## TESTO DELLE OSSERVAZIONI

**ID: Codice procedura (ID\_VIP/ID\_MATTM):10844**

**Impianto per la produzione di energia elettrica da fonte eolica, costituito da 6 aerogeneratori della potenza complessiva di 37,2 MW, un sistema di accumulo da 25 MW e relative opere connesse in località "Rempillo" nel comune di Pitigliano (GR).**

# Analisi degli Impianti Eolici Esistenti e in Progetto

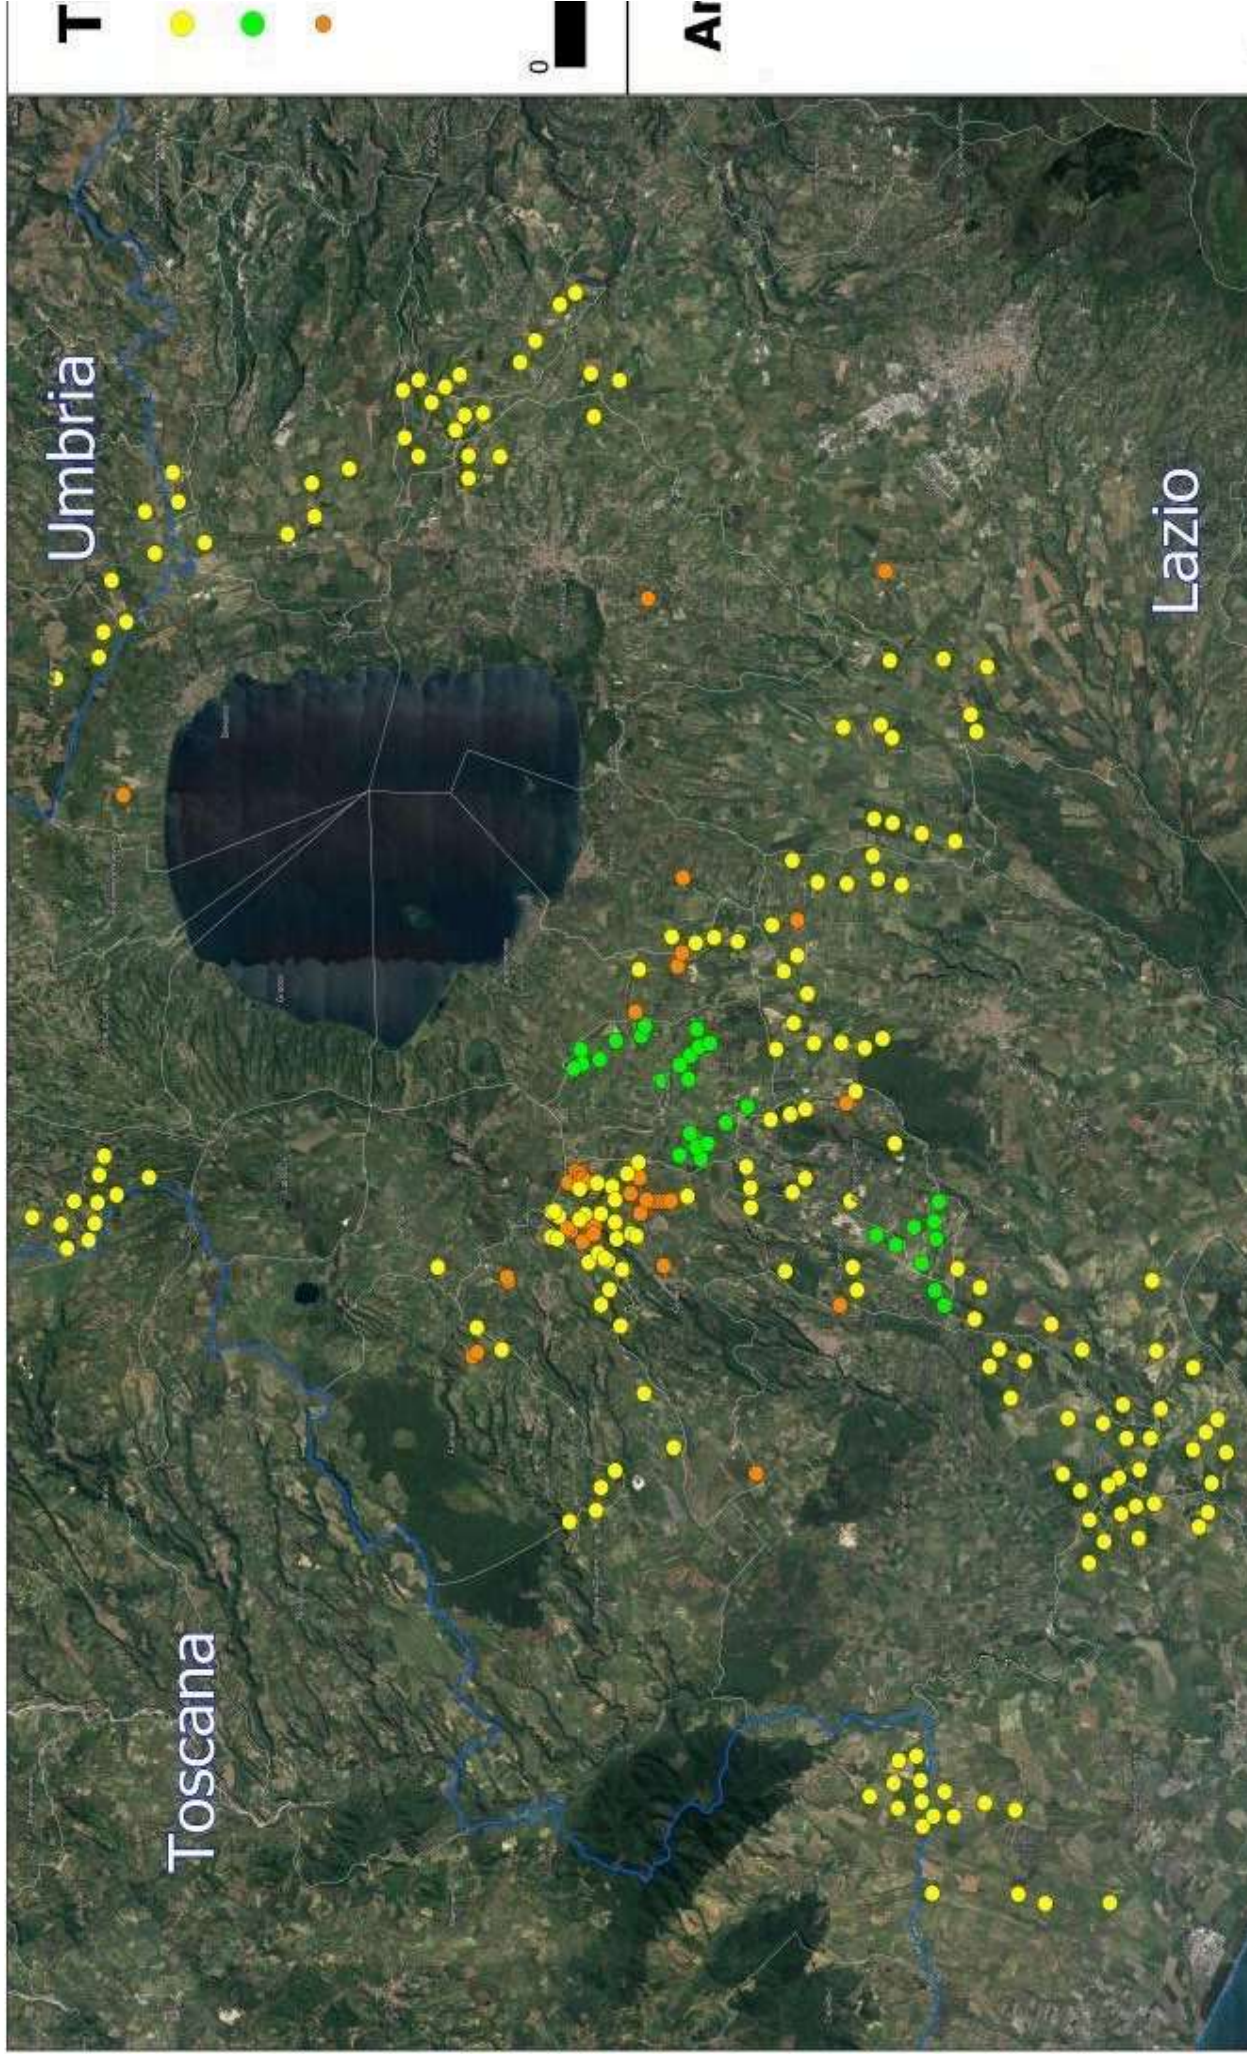
nn. 1 e 2 e crea anche degli impatti negativi anche sui beni naturalistici come verrà dettagliato nell'Osservazione n. 4. Inoltre andrebbe a sommarsi al già enorme cumulo di impianti eolici e fotovoltaici e geotermici che già creano una elevata criticità ambientale nella provincia di Viterbo e interferiscono anche con il territorio toscano come si può vedere dalle immagini nn. 4 e 5 dell'Allegato n. 1.
